SOPRINTENDENZA SPECIALE PER IL PIANO NAZIONALE
DI RIPRESA E RESILIENZA

Oggetto: [ID: 7584] Progetto di Valutazione di Impatto Ambientale ai sensi dell'art.23 del D. Lgs 156/2006 relativa al progetto di un impianto agrovoltaiico della potenza di 20 MW. Posa in opera di 1.240 strutture in acciaio ad inseguimento solare (traker), ciascuna alloggiante 26 moduli fotovoltaici disposti su doppia fila; sita nel Comune di Genzano di Lucania.
Proponente: ANT SOLAR S.r.l.
Parere tecnico-istruttorio.

Planimetria generale dell'impianto fotovoltaico su CTR (Immagine estratta dall'elaborato di progetto n. A.14)

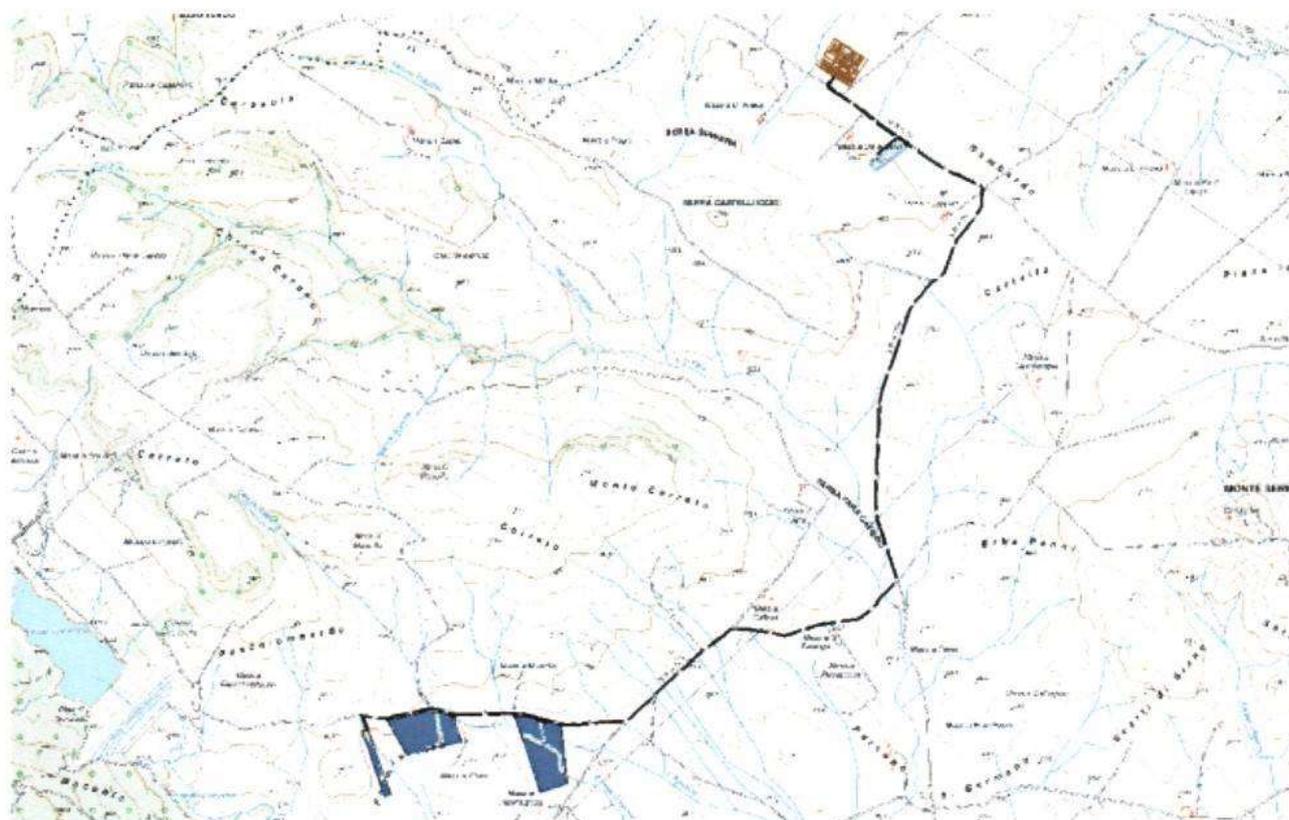
CONSIDERATO E VALUTATO che, dal punto di vista morfologico, il sistema territoriale interessato comprende un'area bassa e medio collinare, compresa tra circa 340 e 420 metri s.l.m., caratterizzato da un andamento orografico non acclive, intervallato da ampie porzioni sub pianeggianti adibite ad agricoltura estensiva non di pregio, nello specifico seminativa non irrigua, esclusivamente dedicata alla coltivazione estensiva ordinaria e non specializzata di colture cerealicole.

CONSIDERATO che, l'assetto vincolistico dell'area in il progetto si inserisce comprende aree e beni tutelati ai sensi degli artt. 136, 142 comma 1), lett. b), c), g), m) nonché dalla parte II del D. lgs. n. 42 del 2004, come meglio dettagliato nel parere della SABAP competente di cui sopra;
